Informe final LM-INF-EIC-D-0001-2021

Informe de Auditoría Técnica

Estudios preliminares, prácticas constructivas y calidad de materiales del proyecto Construcción Paso a Desnivel en la Intersección Guadalupe, Ruta Nacional No. 39

Licitación ITB-CRPC-96800-2018

Figura 2. Ubicación de las estaciones meteorológicas utilizadas para el proyecto en cuestión

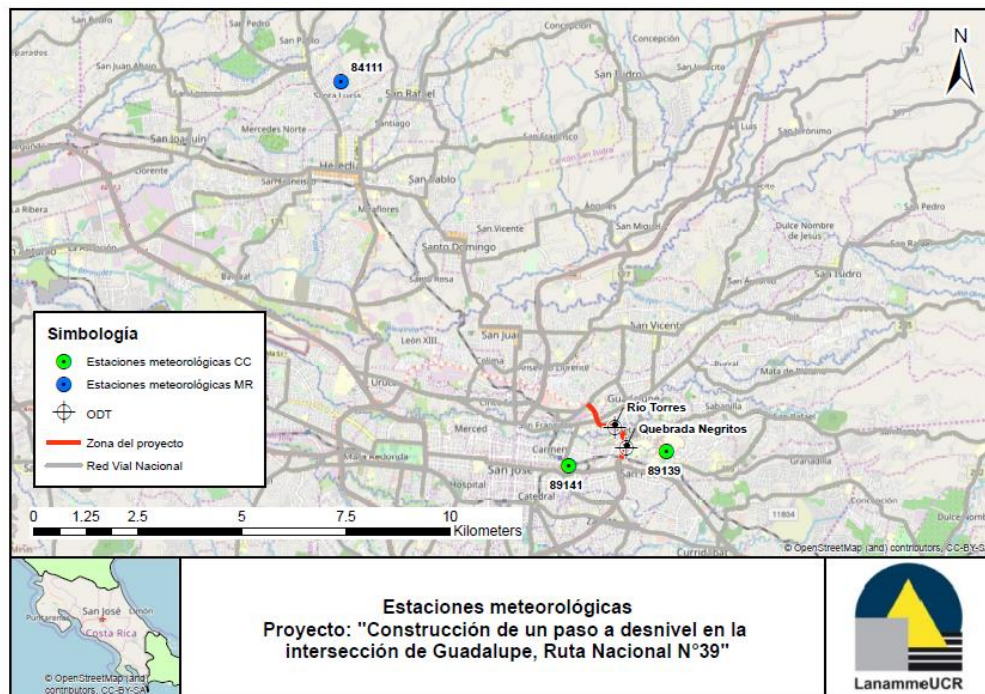
OBSERVACIÓN 2: LA INFORMACIÓN METEOROLÓGICA UTILIZADA COMO BASE PARA EL MODELADO HIDROLÓGICO DE LA CUENCA DEL RÍO TORRES CON HEC-HMS PUEDE NO SER REPRESENTATIVA DE LA CUENCA EN ESTUDIO.

La estación meteorológica seleccionada como base para la estimación de la precipitación para el modelado hidrológico con HEC-HMS (84111 Santa Lucía) se ubica fuera del área de drenaje de las cuencas en estudio, a más de 10 km del proyecto (ver Figura 2). En el estudio, no se muestra la caracterización climática a partir de la información de la estación meteorológica 84111 Santa Lucía, ni se hace un análisis comparativo con las estaciones seleccionadas para la caracterización climática de la zona del proyecto (89139 CIGEFI y 89141 IMN Aranjuez), para garantizar que el patrón de precipitación registrado en la estación 84111 Santa Lucía es representativo del patrón de precipitación de la zona en estudio.

En la respuesta de la Administración a esa observación mediante oficio POE-10-2020-0402, se presentaron las ecuaciones de los modelos ajustados por Rojas (IMN, 2012) para estimar las intensidades de precipitación (mm/h) a partir de la duración y período de retorno del evento. Esos modelos permiten construir curvas IDF (intensidad-duración-frecuencia) para las estaciones 89139 CIGEFI y 89141 IMN Aranjuez.

Finalmente, en la respuesta de la Administración se comparó el resultado de las curvas IDF mencionadas, para 100 años de período de retorno, con los resultados para la estación 84111 Santa Lucía. La curva IDF para 100 años de período de retorno obtenida a partir de los datos de la estación 84111 Santa Lucía produjo mayor intensidad para los tiempos de concentración de interés que las curvas IDF de las estaciones más cercanas al proyecto (CIGEFI e IMN Aranjuez). Por ejemplo, para una duración de 2 horas, igual al tiempo de concentración estimado para la cuenca del río Torres hasta el sitio de análisis, la intensidad de la precipitación obtenida a partir de los datos de la estación 84111 Santa Lucía fue mayor que la obtenida para las estaciones 89139 CIGEFI y 89141 IMN Aranjuez (tanto con el modelo ajustado por Rojas como con el nuevo modelo ajustado por el Consultor Especialista para esa estación).

Figura 23. Filtraciones de agua pantalla de pilotes, sector sur muro en el sentido Calle Blancos - San Pedro. Fecha: 05 de febrero de 2021

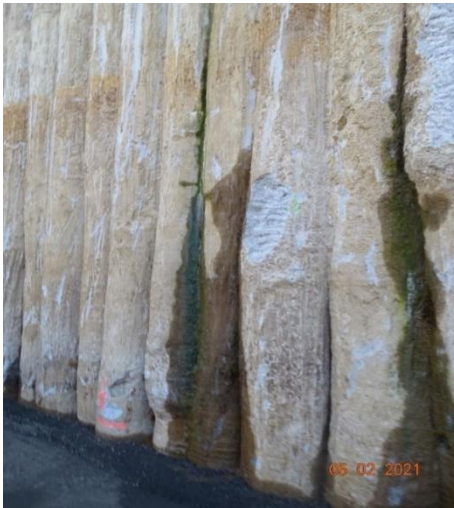
Sobre la condición evidenciada, llama la atención del Equipo Auditor que la técnica constructiva seleccionada en el diseño del muro, la cual corresponde a una pantalla de pilotes secantes, dentro de su conceptualización incorpora la adición de pilotes secundarios (no estructurales) para evitar precisamente la infiltración de aguas freáticas a la zona del viaducto, no obstante, esto no se logró en algunas secciones como parte de las eventualidades del proceso constructivo.

La Unidad Ejecutora brindó respuesta al oficio LM-IC-D-0032-21 mediante el oficio POE-10-2021-0131 del 18 de febrero de 2021 y la nota de UNOPS 96800/210216/ER/035 con fecha del 16 de febrero de

2021, en dichos documentos se menciona que las filtraciones se generan por las juntas frías originadas entre dos pilotes secantes, lo cual es totalmente esperable, motivo por el cual en construcciones que se requiere de estanquidad total se ejecuta otra solución constructiva y además del tema de canalizar el agua filtrada a los drenajes existentes, lo cual se ha implementado en campo. El criterio emitido por UNOPS y la Unidad Ejecutora sobre el problema de origen de las filtraciones por juntas frías es de recibo ya que es una de las eventualidades del proceso constructivo de estos elementos, no obstante, se debe señalar que si esta fuera la única causa del problema se debería haber presentado en cada una de las juntas entre los pilotes secundarios y primarios aspecto que no fue evidenciado, por lo que también el problema puede obedecer a otras causas.

Figura 24. Detalle del drenaje en el muro de pilotes de los bastiones. Fuente: CONAVI, 2015

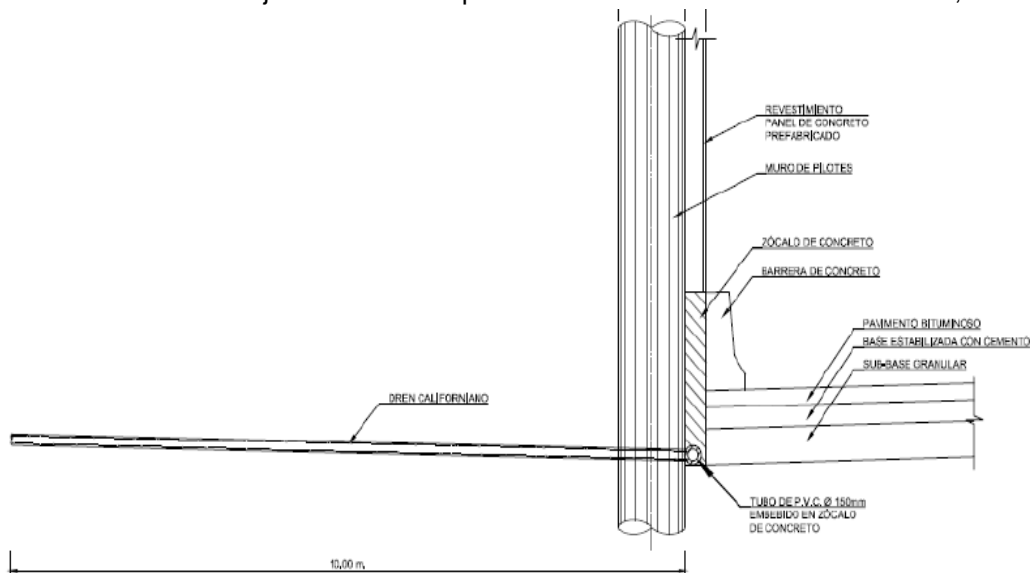
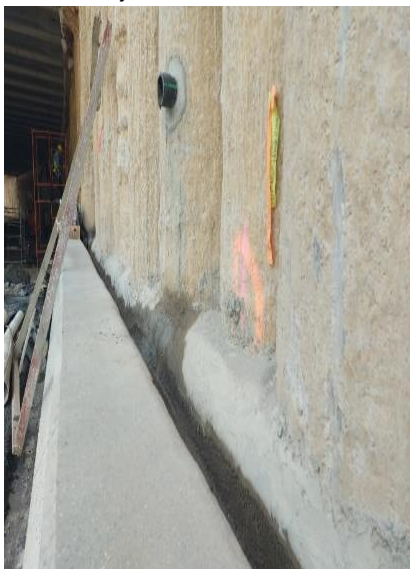
OBSERVACIÓN 7. SE EVIDENCIA UN POTENCIAL RIESGO EN EL DESEMPEÑO DEL SISTEMA DE DRENAJES ADOPTADO EN LA PANTALLA DE PILOTES ANTE UNA POSIBLE REDUCCIÓN DE LA CAPACIDAD HIDRÁULICA DEL CANAL COLECTOR INTERNO DE CONCRETO. Y EL DESCONOCIMIENTO DEL ESTUDIO HIDRÁULICO A PARTIR DEL CUAL SE CONSTRUYÓ.

Por otra parte, en relación con las soluciones adaptadas para la evacuación de las aguas del nivel freático de las zonas aledañas al muro se debe indicar que originalmente en planos se consideró la incorporación de drenes californianos de 10 m de longitud con salida a nivel de la base granular y colectadas por una tubería de PVC de diámetro de 150 mm hacia los drenajes existentes, tal como se muestra en la Figura 24.

El Equipo Auditor evidenció el aumento en la frecuencia de drenajes en el mes de febrero, sin embargo, no se determinó la frecuencia final de los drenajes construidos ya que no se contó con el detalle final de los planos para contrastarlo con lo construido en sitio. Otra de las soluciones planteadas para coleccionar las aguas freáticas de una de las zonas más críticas del muro en el sentido San Pedro - Calle Blancos donde se evidenciaron filtraciones en la pantalla de pilotes, fue la construcción de un canal de concreto rectangular denominado CAZ, con dimensiones aproximadas entre 80 cm x 60 cm. En la Figura 26 se muestra el detalle del canal construido.

El detalle de los drenajes fue modificado en el plano 203031-403-PD-BD-P-13.1-04A VER 01 y así se propuso la modificación de la altura del drenaje como parte de las variaciones del proceso constructivo y se consideró un canal en concreto en la parte superior del zócalo construido en la parte trasera de la barrera para coleccionar el agua de estas zonas al sistema pluvial del proyecto. En la Figura 25 se muestra el detalle de los drenajes de la pantalla de pilotes y el canal de concreto construido para coleccionar el agua proveniente de estos.

La Unidad Ejecutora y UNOPS brindaron respuestas al oficio mediante las notas POE-10-2021-0291 del 17 de abril de 2021 y 6800/210415/ER/113 del 15 de abril de 2020 donde se indica que las obstrucciones y estancamiento de agua obedecen a material de desperdicio acumulado en el canal durante la construcción. No obstante, se indica que previo a la colocación de los paneles, se iba realizando la limpieza detallada y el lavado del drenaje para garantizar la circulación del agua correctamente y cualquier estancamiento presente previo a la limpieza, aspecto verificado por la Supervisión del proyecto.
